ENQUÊTE PUBLIQUE N°E25000081/76
du 28 janvier 2026 à 14h00 au 27 février 2026 à 15 h 00

Enquête publique environnementale
relative au projet d'aménagement de la Côte Sainte-Catherine
sur les communes de Rouen et de Bonsecours.

Rapport d'enquête publique 1ère partie du rapport

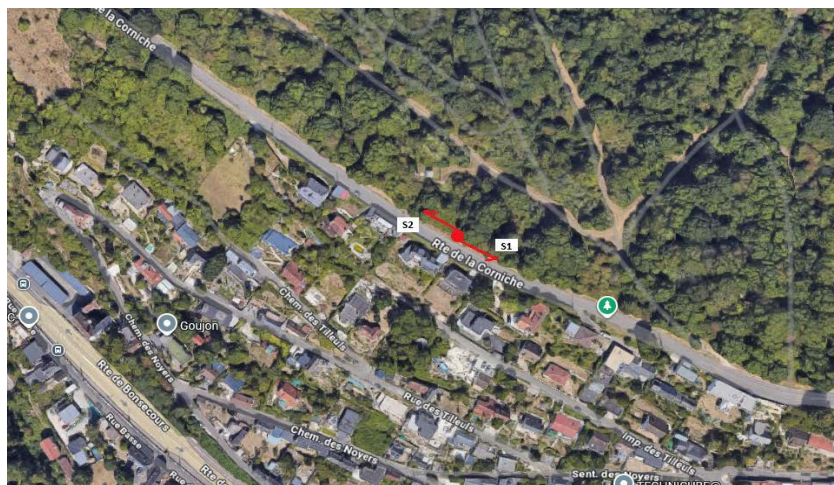
Concernant l'évaluation du trafic motorisé, la contribution @53 s'appuie sur des données de comptages réalisés rue des Hautes Haies. Or, ce point de mesure ne correspond pas à la section concernée par le projet. La rue des Hautes Haies se situe en effet dans un secteur disposant de plusieurs itinéraires de sortie alternatifs et à proximité d'équipements générateurs de trafic, ce qui influe sur la répartition des flux et limite la représentativité de ces données pour caractériser la circulation sur la route de la Corniche.

Afin de disposer d'éléments plus directement liés au périmètre de projet, des comptages de trafic ont été réalisés sur la route de la Corniche entre le samedi 7 mars et le mercredi 11 mars inclus (les données antérieures dataient de 2021 et faisaient état d'une situation de trafic analogue). **Les résultats obtenus mettent en évidence un trafic inférieur à 1000 véhicules par jour et par sens de circulation, niveau compatible avec la mise en œuvre d'un dispositif de vélorue.**

Résultats			
	Voie 1 - Sud-Est	Voie 2 - Nord-Ouest	Global
amedi 07/03	348	385	733
dimanche 08/03	408	390	798
undi 09/03	427	747	1174
ardi 10/03	524	857	1381
mercuredi 11/03	564	662	1226
total	2271	3041	5312
rafic moyen jour	454,3	608,4	1062,7

Pavage type 1 - Terre-plein chaussée

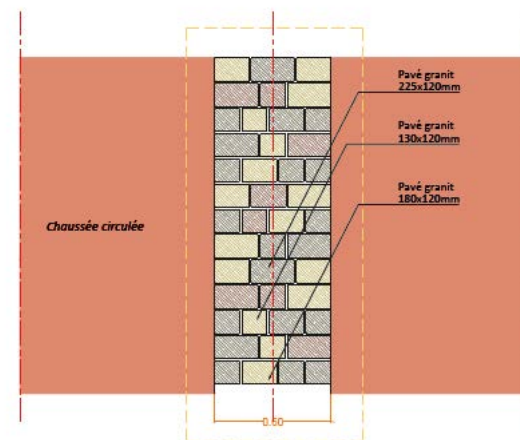
• Défavoriser les véhicules motorisés • Coûts du projet d'aménagement inconnus !!! En résumé, NON A UNE VELOURUE !!!! *****
@16	<u>Réponse du responsable du projet aux observations N° 1, N°2, N° 3 et N° 4 de M. Jean-Jacques LABARRERE de BONSECOURS</u> L'aménagement et le profil de la voirie aménagée (seulement 700 mètres) doivent se raccorder à l'existant. Or, il n'existe pas d'aménagements cyclables en amont et en aval du périmètre requalifié. Afin de réaliser un aménagement « signal » qui prend en compte les besoins des modes actifs, il a été décidé d'instaurer une vélorue, dispositif qui constitue une solution pragmatique d'aménagement, conciliant un très bon niveau de service pour les vélos avec une nécessité de maintenir une desserte motorisée. La configuration de la route de la Corniche, sur la section allant du panorama actuel jusqu'à l'entrée du site côté Bonsecours (périmètre opérationnel), se prête tout à fait à la création d'une vélorue dans la mesure où : • L'implantation d'un aménagement cyclable séparatif type piste cyclable est impossible à réaliser (largeurs de voirie insuffisantes) ; • Elle s'accompagne d'un apaisement de la circulation : vitesse maximale à 30 km/h, création de plateaux surélevés aux extrémités, revêtement différencié (enrobé rouge) ; • Le trafic motorisé journalier ne dépasse pas les 1000 véhicules par jour et par sens de circulation ; • Le potentiel de développement des usages cyclistes est important ; • Le dispositif de vélorue concourt à l'objectif de valorisation du site de la côte Sainte-Catherine et à l'amélioration des accès par les modes actifs. Conformément aux prescriptions du Cerema sur le dispositif de vélorue en double sens de circulation, la conception de la chaussée intègre : • Deux espaces de circulation de 2,30m en enrobé rouge ; • Une bande séparative centrale d'un confort de roulement dégradé (lignage de pavés), d'une largeur de 0,60 m : elle délimite les espaces de circulation et dissuade les automobilistes de pratiquer des dépassements rasants des cyclistes en circulant sur celle-ci. Elle reste franchissable par les cyclistes et les automobilistes, pour dépasser un groupe de cyclistes par exemple. • Des bandes latérales (lignage de pavés) de 0.20m de large.

Plan de calepinage du terre-plein central en pavé
granit, ép. 10mm, teintes et tailles variées ⁽¹⁾

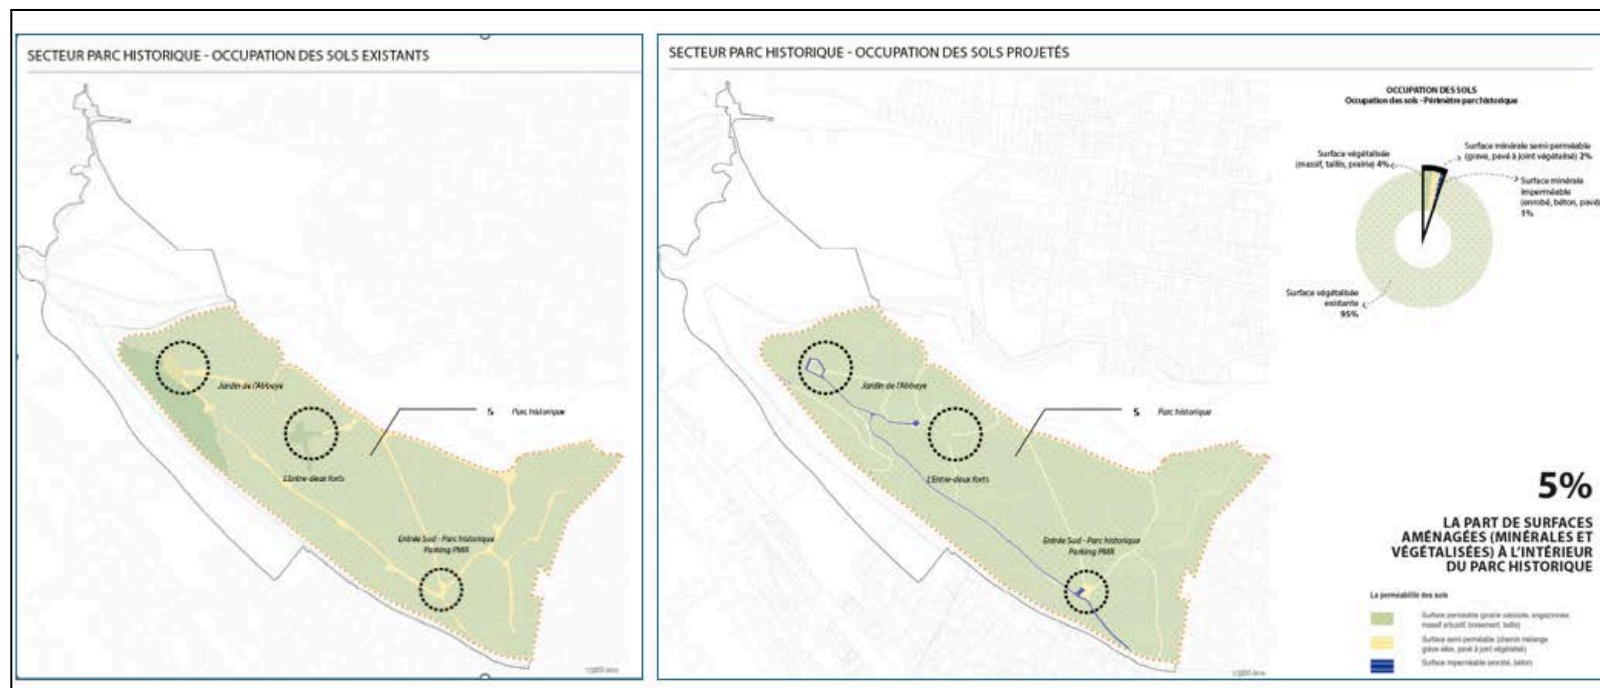
La partie haute de côte Sainte-Catherine n'est pas un simple bois : son traitement ne peut pas être assimilé à celui d'une forêt quelconque, mais doit tenir compte de son rôle patrimonial et historique. Tous les habitants de la métropole méritent de connaître ce haut-lieu de l'histoire normande.

Le schéma ci-dessous présente de manière synthétique l'occupation des sols en situation actuelle et projetée. Il met en évidence le caractère mesuré des interventions envisagées sur la partie haute du site, celles-ci s'appuyant majoritairement sur des tracés existants.

Ainsi, seuls 5 % de la surface totale de la partie haute feront l'objet d'un aménagement.
